Modulo per la presentazione delle osservazioni per i piani/programmi/progetti sottoposti a procedimenti di valutazione ambientale di competenza statale

ID: Codice procedura (ID_VIP/ID_MATTM):10844

Impianto per la produzione di energia elettrica da fonte eolica, costituito da 6 aerogeneratori della potenza complessiva di 37,2 MW, un sistema di accumulo da 25 MW e relative opere connesse in località "Rempillo" nel comune di Pitigliano (GR).

ALLEGATO alle OSSERVAZIONI all' IMPIANTO EOLICO denominato REMPILLO nel COMUNE di PITIGLIANO (GR). Comp

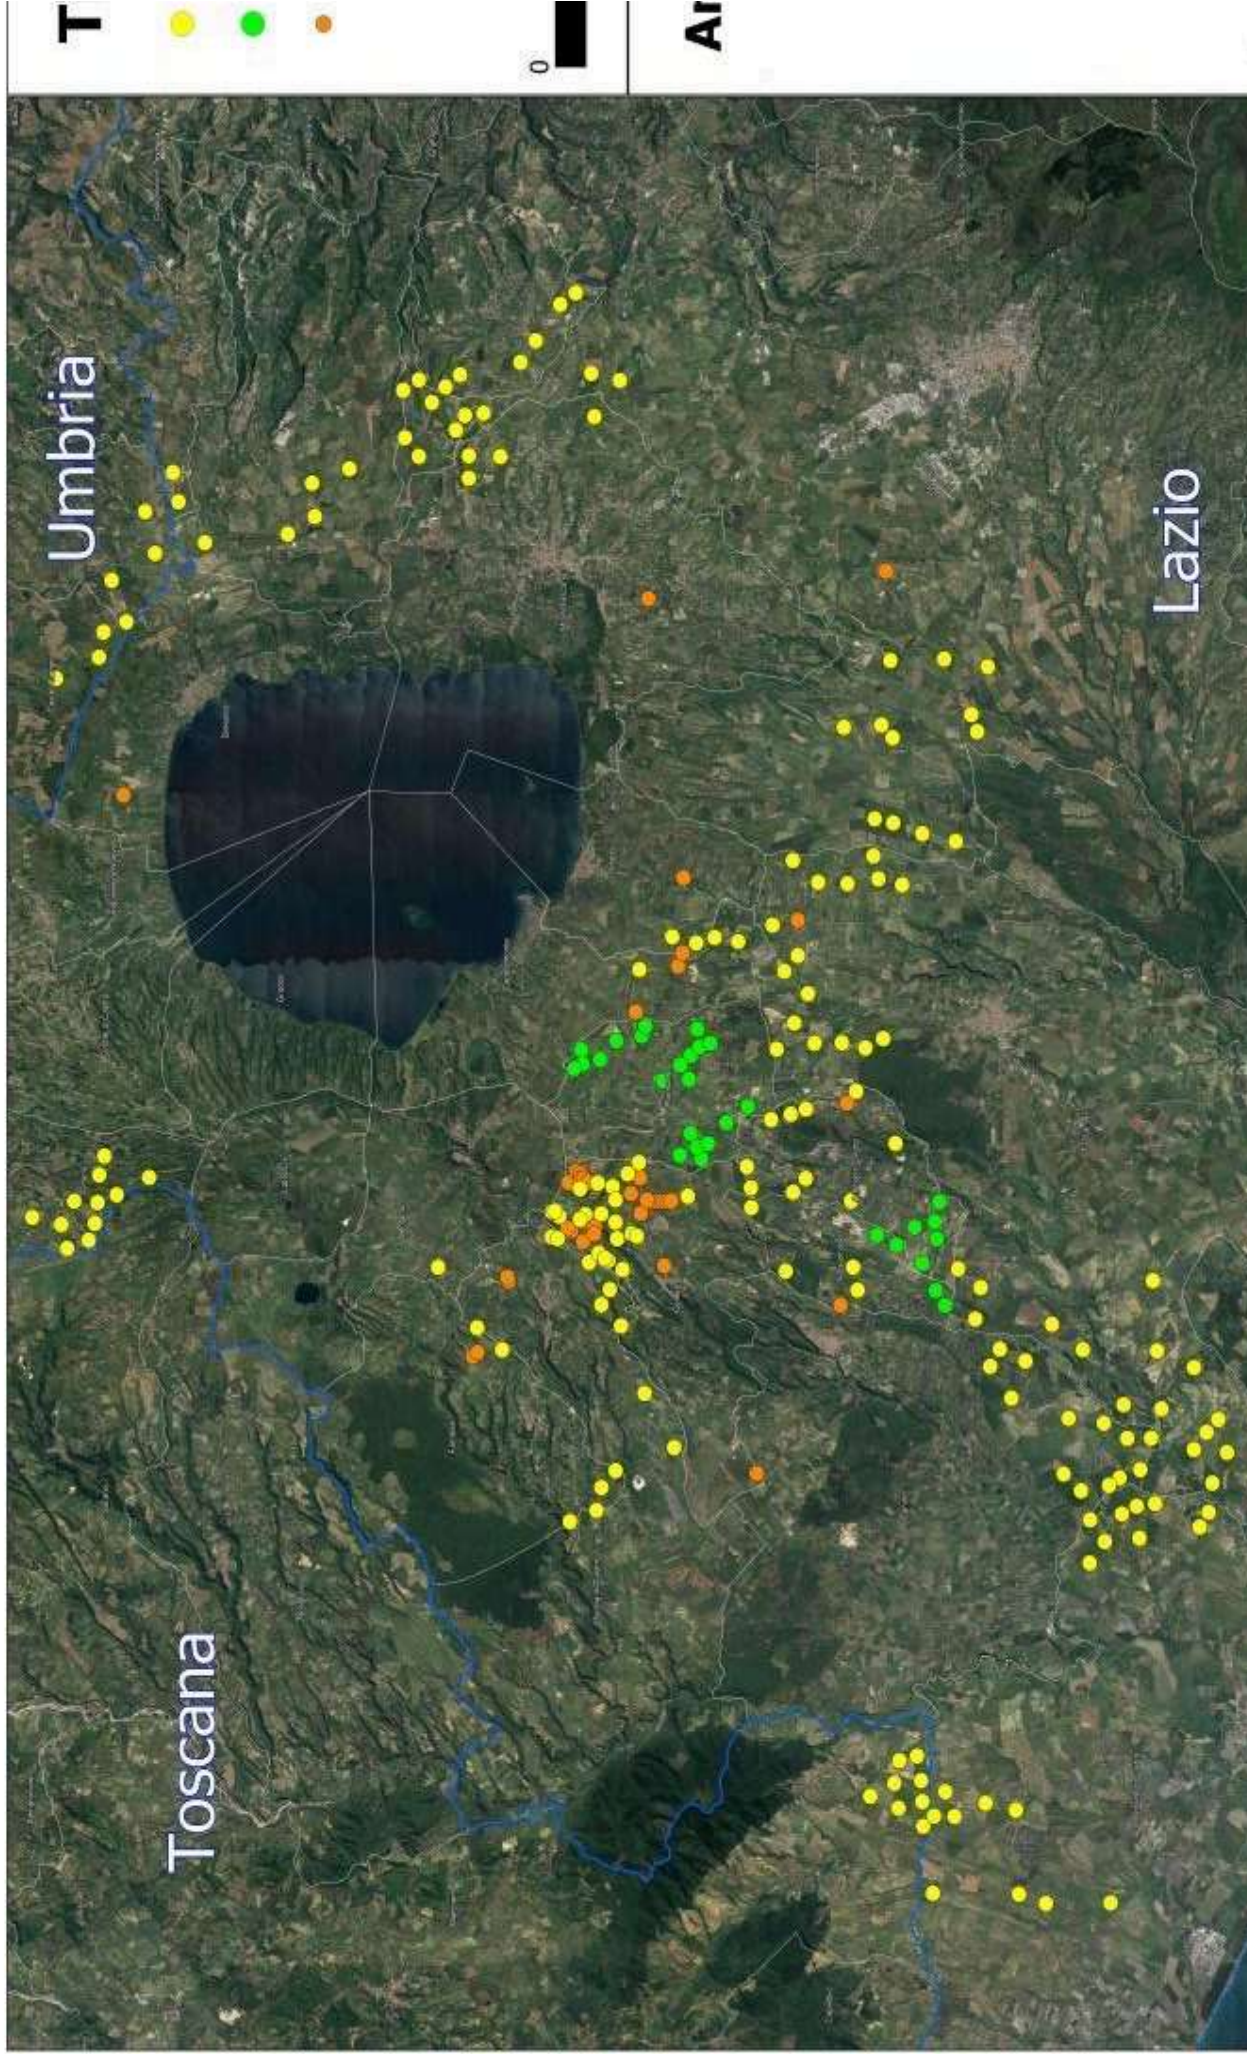
Inoltre, la zona in cui insisterebbe l'impianto eolico industriale Rempillo è compresa nelle fasce di rispetto di 3 km di diversi beni archeologici tutelati dalla parte II del Codice dei Beni Culturali (vedi

Allegato, immagine n. 3). Inoltre le pale P04 e P05 ricadono all'interno di un'area archeologica che la Proponente vorrebbe cancellare per il semplice fatto che non è riportata nel documento regionale ma nel documento provinciale come meglio dettagliato nell'Osservazione n. 5. Alla luce di quanto documentato appare chiaro quindi che la collocazione dell'impianto non ha tenuto conto alcuno dei vincoli dell'area nella quale è stato progettato e l'inserimento dell'impianto eolico nel paesaggio e sul territorio non è corretto (Allegato IV delle Linee guida nazionali di cui al D.M dello Sviluppo economico del 10.09.2010).
